TRE:5216/10.03.04/2022

## Juvelanpuiston yleissuunnitelmaluonnoksesta annettujen palautteiden yhteenveto

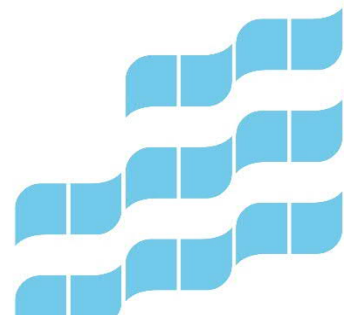
*Alueella on todella vähäiset mäenlaskumahdollisuudet, mäkeä on laskettu Juvelankadun viereisen "teletappikumpareen" päältä, mutta mäkihän on tosi vaatimaton. Olisiko mahdollista saada esim korotettua hieman tuota kumpareta, josta mäkeä voisi laskea?*

*Olisiko puistoon mahdollista saada aikuisten ulkopunttisalilaitteita?*

*Vielä lisäyksenä edelliseen, että edes pieni frisbeegolffausrata olisi varmasti monelle koululaiselle mieluisa.*

Kumpareta voidaan jonkin verran korottaa, jos siitä ei ole haittaa läheisten puiden juuristoalueille. Puiden juuristoalueiden täyttäminen maa-ainekselle heikentää puun kasvumahdollisuutta. Kuntoilupaikkojen rakentamisessa katsotaan kokonaisuutta, onko alueen lähellä kuntoilupaiikkaa. Vehmaisten urheilukentällä on kuntoilualue, joten Juvelanpuistoon ei tehdä uutta kuntoilupaiikkaa.

Puistoon ei sijoiteta frisbeegolfrataa ensinnäkin turvallisuuden takia, alueella on puistokäytäviä ja toimintapaikkoja, jolloin kiekot ovat vaarallisia muille käyttäjille ja lentävät helposti läheisille piha-alueille, toiseksi melko lähellä Vehmaisten koululla on frisbeegolfrata.

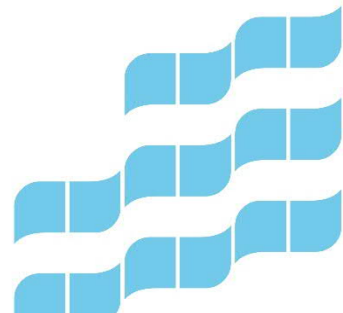
*Juvelanpuisto on alueena todella iso ja sinne mahtuisi loistavasti ulkoliikunta-alue*

*kuntoilulaitteineen. Puiston lähellä on Elixiria liikuntakeskus, yleisurheilu- ja tekonurmikentät sekä koulu. Alueella toimii myös vireä, oma urheiluseura, Vehmaisten urheilijat. Alueella käy siis paljon eri lajien harrastajia harjoittelemassa. Kuntoilulaitteet hyödyntäisivät heitä ja tietenkin paikallisia asukkaita. Alueelle on lapsiperheiden lisäksi todella paljon ikääntyvää väestöä, jotka varmasti myös mielellään kuntoilisivat laitteilla. Puiston vieressä asuvana ilahduin suuresti tulevasta puistomme uudistamisesta. Toivottavasti tämä toive ei tule liian myöhään, vaan voitaisiin ottaa vielä vakavasti harkintaan.*

Kuntoilupaikkojen rakentamisessa katsotaan kokonaisuutta, onko alueen lähellä kuntoilupai-  
kkaa. Vehmaisten urheilukentällä on kuntoilualue, joten Juvelanpuistoon ei tehdä uutta kuntoilu-  
paikkaa.

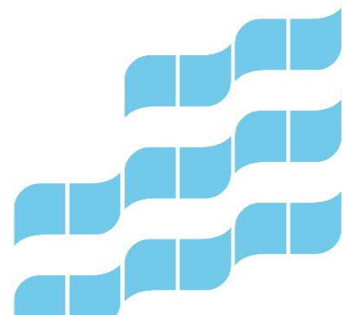
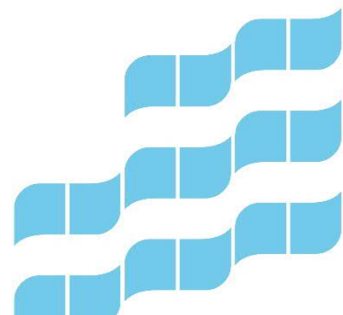
*1. Hiekka-alueen muuttaminen tekonurmelle. Ainakin KOLME painavaa syytä.*

*Suomen kevät- ja syksyaamut ovat hyvin kasteisia. Ja lapset (ja vanhemmat) ovat varhain liik-  
keellä, joten tekonurmella pysyy lasten lenkkarit kuivina ja näin muutama flunssa jää väliin. Li-  
säksi alueen aitaus, jottei pallot karkaile ja liikettä syntyy lapsiin ja lapset käyttävät kun vaihtavat  
toiminnasta toiseen.*

*Elixiria joukkuevoimistelujoukkueet (sali on vieressä) pystyisivät hyödyntämään tekonurmea  
oheis- ja kesäurheilualueena.*

*Ilveksen pienet juniorit (ovat koko kesän 2 krt / vko) voisivat käyttää tekonurmea. taitoharjoitte-  
luun. Vanhemmat säästyisivät pyykkivuorelta kun vaatteet pysyisivät puhtaina.*

*2. En näe tarpeelliseksi vähentää liikuntapaikkoja.*

*Petankkia pystyy pelaamaan lentopallopaikalla. Hieman parannusta siihen. Lisäksi siinä pystyy  
pelaamaan sulkapalloa lentopallon lisäksi. Joten pystytolpat ovat tarpeen. Lisäksi siinä voi har-  
rastaa tennistä. Joten säilytetään lentopallopaikka.*

*3. Hiekkakentän alueen läpi kulkeva kulku tulisi siirtää hiekkakentän reunan vierestä Juvelanka-  
dulle keskemälle, jotta näkyvyys olisi riittävä omakotitalon nurkalla. Juvelankatua alaspäin pyö-  
räilevä ei näe puistosta tulevia. Lisäksi siinä ojassa on vesien purku tien alitse. Siinä on vettä*

*usein n. 80 cm tai enemmänkin. Joka siis vaarallinen myöskin. Jos sinne kaatuu ja menettää tajuntansa tai esimerkiksi pikkulapsi kaatuu pyörällä sinne eikä pääse pois.*

*4. Puiden kaato läheltä bussin päätepysäkkiä.*

*Isoja ja katkeilevia oksia. Erittäin heikkokuntoisia ja roskaavia puita. Tippuvat myös pyörätielle vaarallisesti.*

*5. Nämä toimenpiteet mahdollistavat, että maan läjitys olisi minimaalista. Ja investoinnit tapahtuisivat toimintaan ja lapsiperheiden ja muidenkin liikuttamiseen. Mahdolliset maat alueen pohjoispuolelle ojan toiselle puolelle, jonne voisi tehdä lasten talviliukumäen. Sinne kulkureitit.*

*6. Aikuisten painollisia kuntoilulaitteita myöskin. Myös Elixirian joulkuevoimistelijoilla voimailulaitteet olisivat varmasti käytössä. Säästökeinona, Esimerkiksi Liikuntavirastolla ja infralla on jäänyt paljon uutta tekonurmimattoa muista remonteista.*

*Lisäksi läjityssäästöt.*

1. Tekonurmia on asennettu viime vuosina laajemmille pelikentille, joissa pelataan myös seurojen junioripelejä. Tavoitteena on tehdä näitä tasapuolisesti ympäri kaupunkia. Vehmaisten urheilukentällä ja koulun pihalla on lähimmät tekonurmipintaiset kentät, joten emme asenna tekonurmea Juvelanpuistoon.

2. Lentopallokenttä poistetaan Kenttä- ja ulkoliikuntaympäristöt viherpalveluohjelman 2015–2025 mukaisesti. Vehmaisten urheilukentällä ja koulun pihalla on kenttiä monipuoliseen pelitoimintaan. Juvelanpuistossa laajennetaan aktiivisemmassa pelailukäytössä olevaa käyttönurmialuetta.

3. Pyöräilijöiden on sovitettava vauhti niin, ettei aja kenenkään päälle. Kunnostuksessa ojat perataan, niin vesikin virtaa paremmin ko. kohdassa. Liittymän kohtaa muutetaan pyöristämällä sitä länteen päin.

4. Puuasiantuntija käy tarkastamassa puiden kunnon ja huonokuntoiset puut poistetaan.

5. Rakentamisessa tulevien läjitykseen soveltuvien kaivumaiden sijoittaminen rakennuskohteeseen on kestäväää ympäristörakentamista. Tutkitaan, voidaanko nykyistä kumpareta korottaa

talviliukumäkeä varten. Puiston koilliskulmaa, huonosti kantavaa maisemapeltoa ei voida käyttää läjitykseen.

6. Kuntoilupaikkojen rakentamisessa katsotaan kokonaisuutta, onko alueen lähellä kuntoilupai-  
kaa. Vehmaisten urheilukentällä on kuntoilualue, joten Juvelanpuistoon ei tehdä uutta kuntoilu-  
paikkaa.
